ESTUDO DE IMPACTE AMBIENTAL

DO TRANSPORTE COLETIVO EM SÍTIO PRÓPRIO NOS
CONCELHOS DE LOURES E ODIVELAS (LINHA VIOLETA)

ADITAMENTO

Processo de AIA n.º 3560 | Transporte Coletivo em Sítio Próprio (TCSP) nos Concelhos de Loures e Odivelas (Linha Violeta). Pedido de Elementos Adicionais para efeitos de Conformidade do EIA

Figura 1 – Sobreposição do traçado da Linha Violeta com o Plano de Pormenor do Centro Histórico de Odivelas

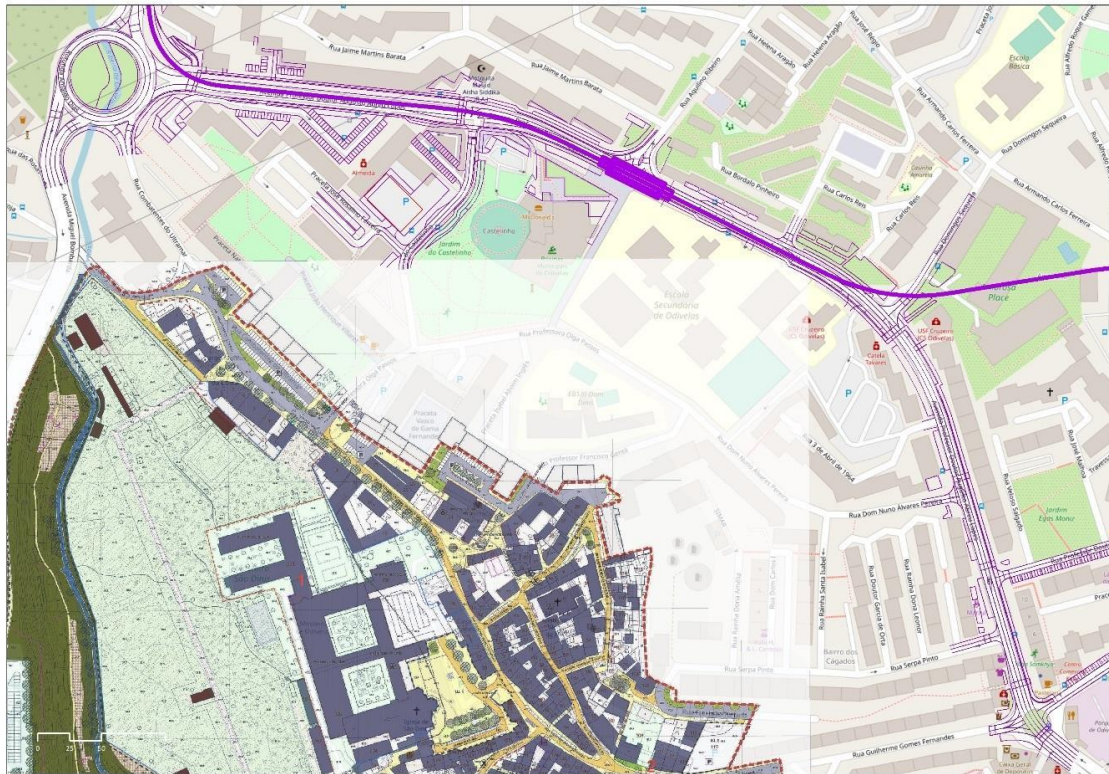
7.8 Apresentar o completo enquadramento e avaliação do projeto face ao Plano de Pormenor do Centro Histórico de Odivelas e o Plano de Pormenor da Quinta da Palmeira (Odivelas).

O projeto em estudo não se sobrepõe a qualquer um destes planos, como pode ser verificado nas figuras seguintes (o Plano de Pormenor do Centro Histórico de Odivelas é apresentado na primeira figura; o Plano de Pormenor da Quinta da Palmeira é apresentado na segunda figura).

De acordo com o acima exposto no EIA consolidado não foi efetuada qualquer referência aos Planos de Pormenor referidos nesta questão.

Figura 5 – Imagens 3D do PMO

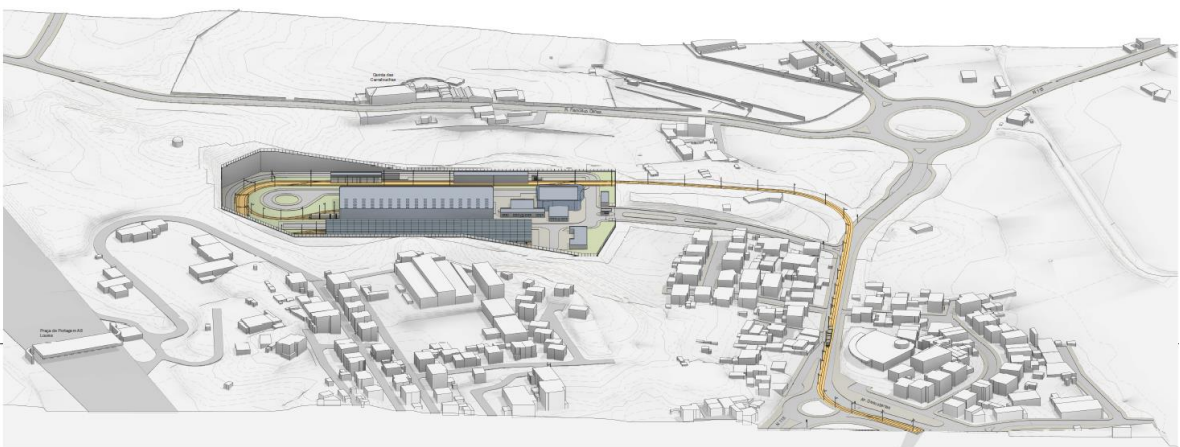
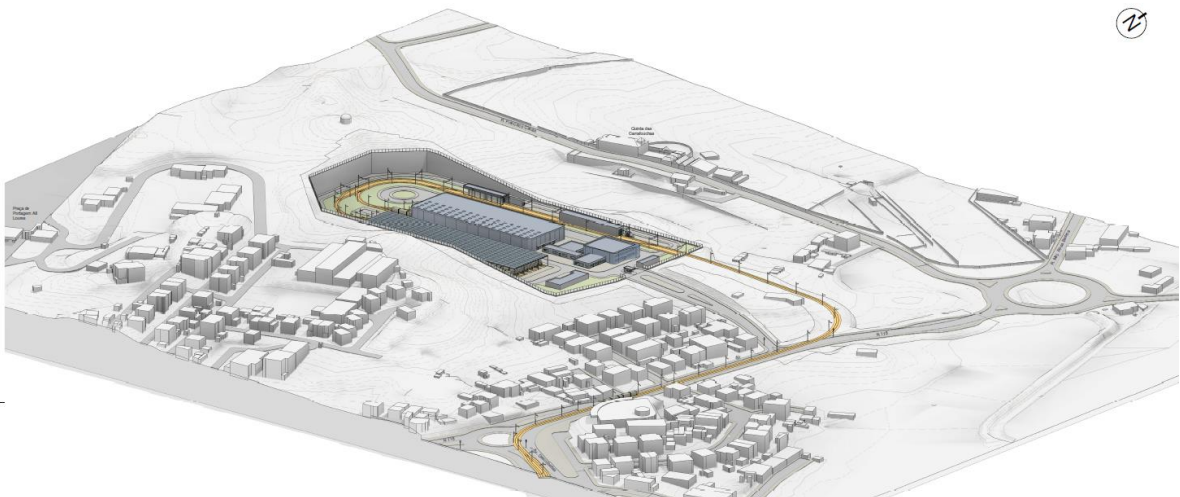
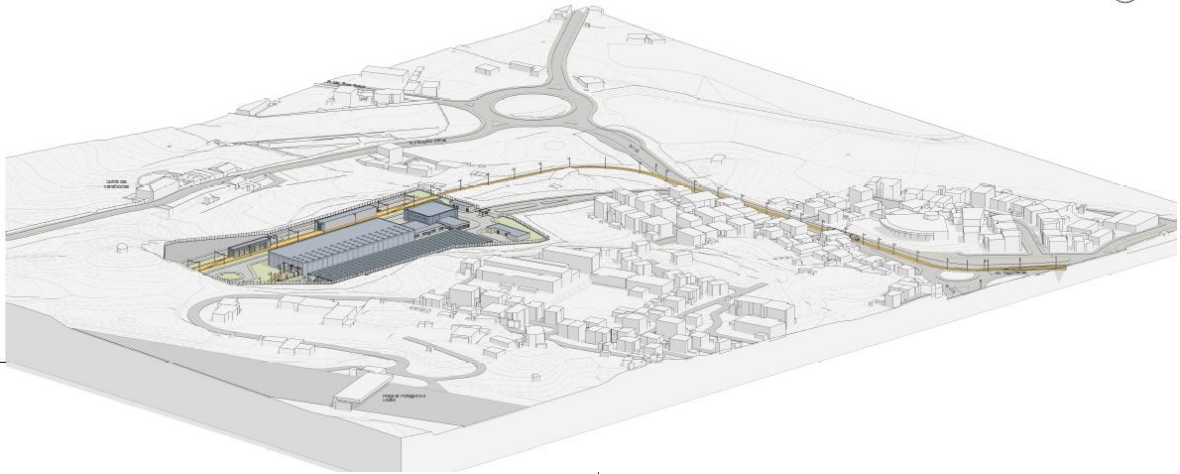
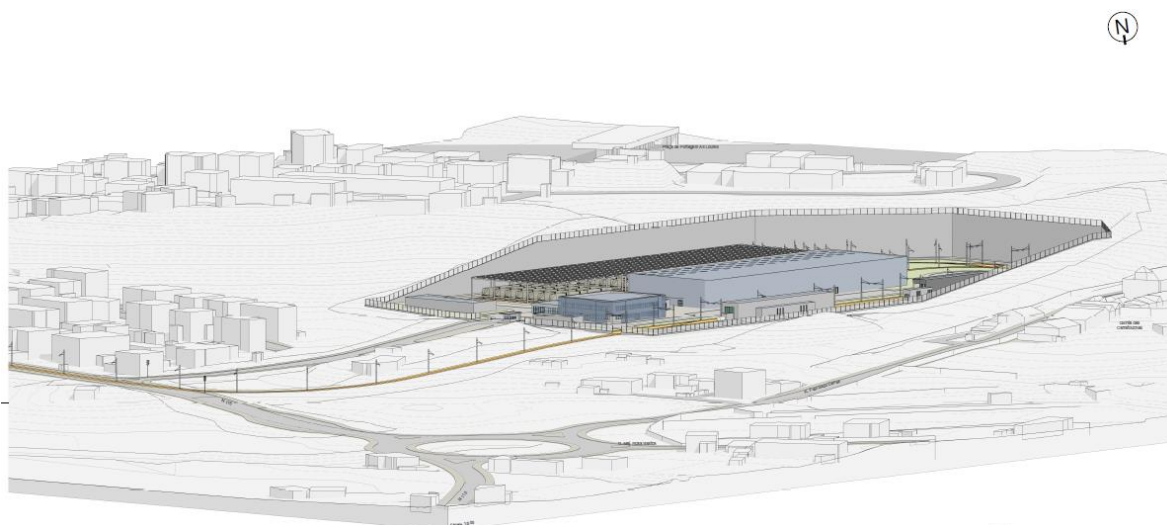
11.17 Apresentar alternativa à localização do Parque de Material e Oficinas (PMO-A), com cerca de 3,5 ha ou outras soluções de implantação no terreno, e de configuração interna das diferentes partes funcionais, que não determinem as alterações previstas quer ao nível do relevo quer quanto ao impacto visual negativo sobre a Quinta das Carrafouchas, expressas na Nota técnica da PMO.

O PMO está previsto para uma área de uso agrícola e florestal marginal (pertencente à Quinta das Carrafouchas), que será assim convertida numa área de equipamentos, numa zona onde este tipo de tipologia se mistura com áreas residenciais, indústria e logística. No entanto, esta conversão ocorrerá dentro de uma quinta de reconhecido valor paisagístico patrimonial, que será impactada estruturalmente por esta conversão, assim como cenicamente e numa área mais extensa. A presença do PMO terá um impacto significativo a muito significativo e de média magnitude.

Nas figuras seguintes apresentam-se perspectivas 3D do PMO. As imagens disponíveis são apresentadas no Subcapítulo 7.11.3, do Volume 02B do EIA consolidado e no Desenho 1.0.E (Folhas 1 a 8).
